znak: D25C/251/N/24-47rj/19

Zgodnie z art. 38 ust. 1 ustawy z dnia 29 stycznia 2004 r. (tj. Dz.U. z dnia 9 lutego 2004 r. Nr 19, poz. 177) Prawo Zamówień Publicznych oraz rozdz. XI Specyfikacji Istotnych Warunków Zamówienia, w związku z zapytaniem Wykonawcy w postępowaniu prowadzonym w trybie przetargu nieograniczonego na: **SUKCESYWNE DOSTAWY URZĄDZEŃ DO ELEKTROFIZJOLOGII SERCA WRAZ Z DZIERŻAWĄ KRIOKONSOLI DO LOKALIZACJI W WEJHEROWIE**, znak: D25C/251/N/24-47rj/19, niniejszym przedkładam odpowiedź Zamawiającego.

**Pytanie do pakietu 2 pozycji 1**

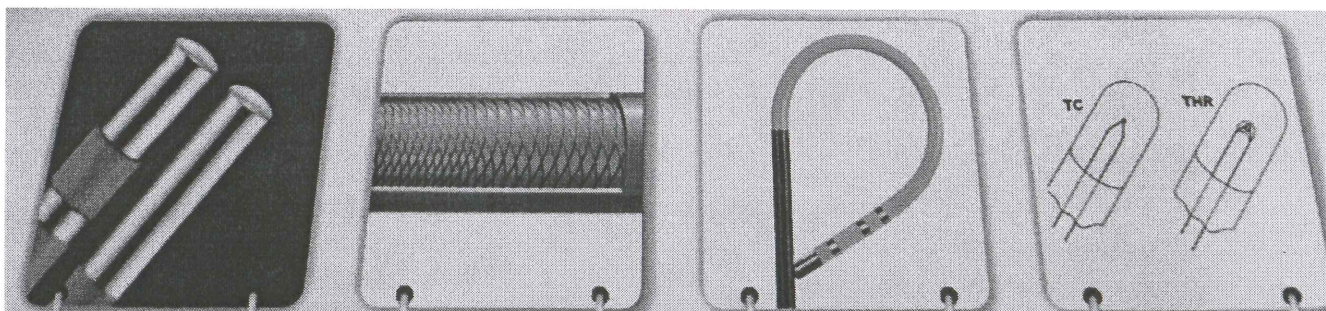
Zwracam się do Zamawiającego o dopuszczenie w pozycji 1 elektrody ablacyjnej o długość 110 cm, odległości 2-5-2, średnica 7 F, końcówka 4 mm i 8 mm.

Dwa sensory temperatury do wyboru, 4 krzywizny.

Poniżej zdjęcia produktu:

Zamawiający dopuszcza pod warunkiem spełnienia pozostałych wymogów opisanych w SIWZ.

Pozycja 2

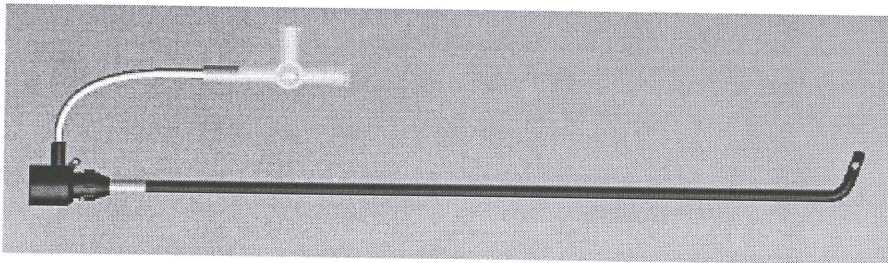
Koszulka transseptalna 8 F, 8,5 F i 10 F. Długość koszulki dla 8 F i 8,5 F – 62 cm i 80 cm , dla 10 F – 60 cm. Dostępne 4 krzywizny do wyboru.

Poniżej zdjęcie proponowanej koszulki i krzywizn:

Zamawiający nie dopuszcza.
